EXPEDIENTE – RADICACIÓN: 17001-2-23-0159

RESOLUCIÓN DE NEGACIÓN No. 23-2-0342-NG

Manizales, 3 de noviembre de 2023

2. Que el día 30 de mayo de 2023 se radicó solicitud de LICENCIA DE CONSTRUCCIÓN en la modalidad de OBRA NUEVA bajo el radicado 17001-2-23-0159 por parte de GONZALO ANTONIO MEJIA MORALES identificado con C.C. N° 10.258.745, JHON FREDY MEJIA MORALES identificado con C.C. N° 10.279.210, MARGARITA MEJIA MORALES identificada con C.C. N° 30.285.563 y MARIA DEL ROSARIO MEJIA MORALES identificada con C.C. N°30.300.520, en el predio ubicado en Dirección C 48A 32 09, distinguido con la matrícula Inmobiliaria N° 100-47330 y ficha catastral N° 01-02-00-00-0374-0007-0-00-00-0000, para lo cual adjuntó los documentos exigidos en el decreto 1077-2015

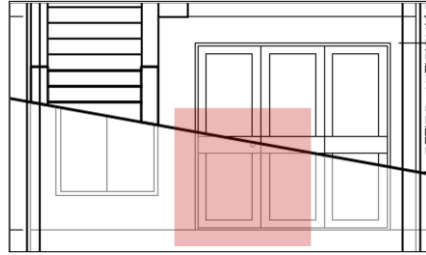
- 1.1.1.4 Respecto a las escaleras en antejardín, acotar distancia entre la rasante del andén y piso de acceso a la vivienda. Se debe cumplir con lo establecido en el numeral 1.2.1.2.5.2:

Observación atendida parcialmente:

- 1.1.1.4.1 Revisar altura en el punto crítico de la escalera respecto a la rasante del andén.**

- 1.1.1.4.2 Cómo se da el acceso peatonal al apartamento 101, revisar condiciones de escaleras o rampa de acceso.**

“1. En sectores con antejardines iguales o mayores a tres (3) metros se podrá ubicar una única escalera con pendiente positiva que esté máximo a 1.20 metros del nivel del andén y para dar acceso solamente a un piso de la edificación.”

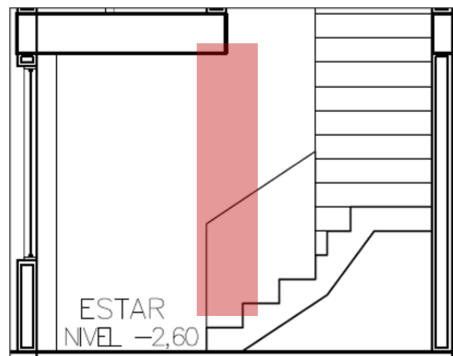
2.2.1 En escaleras propuestas, acotar dimensiones de huellas y contrahuellas. Se debe cumplir con el título K.3.8.3.4:

Observación atendida parcialmente. Se está excediendo en la dimensión máxima de contrahuella (0.18 m)

(a) El ancho mínimo de huella, sin incluir proyecciones, debe ser de 280 mm y la diferencia entre la huella más ancha y la más angosta, en un trayecto de escaleras, no debe llegar a los 20 mm.

(b) La altura de la contrahuella no debe ser menor de 100 mm ni mayor de 180 mm y la diferencia entre la contrahuella más alta y la más baja, en un trayecto de escaleras, mantenerse por debajo de 20 mm.

(c) La altura de la contrahuella y el ancho de la huella deben dimensionarse en tal forma que la suma de 2 contrahuellas y una huella, sin incluir proyecciones, sea mayor o igual a 600 mm y menor o igual a 640 mm.
